Vysvětlení, doplnění a změna zadávacích podmínek

Název veřejné zakázky:	Nemocnice Pelhřimov - Rekonstrukce stravovacího provozu a budovy staré HTS
Předmět veřejné zakázky:	stavební práce

SO-15 Garáž

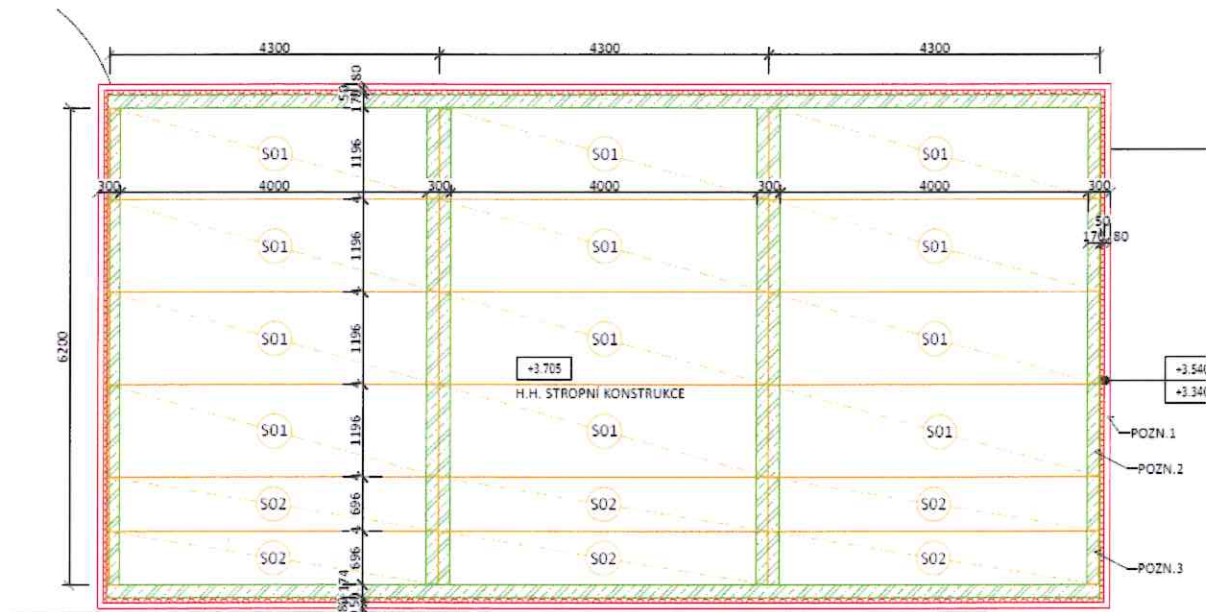
V objektu SO 15 Garáže je ve výkazu výměr u položek č.31 a 33 uvedený špatný výpočet stropních panelů. Je uveden rozměr 6,3m, dle výkresu má být 4,3m. Celková metráž panelů je 77,4bm.

Žádáme zadavatele o opravu výkazu výměr a výměry u položek.

Zadavatel prověřil a aktualizuje v soupisu prací, dodávek a služeb předmětné položky.
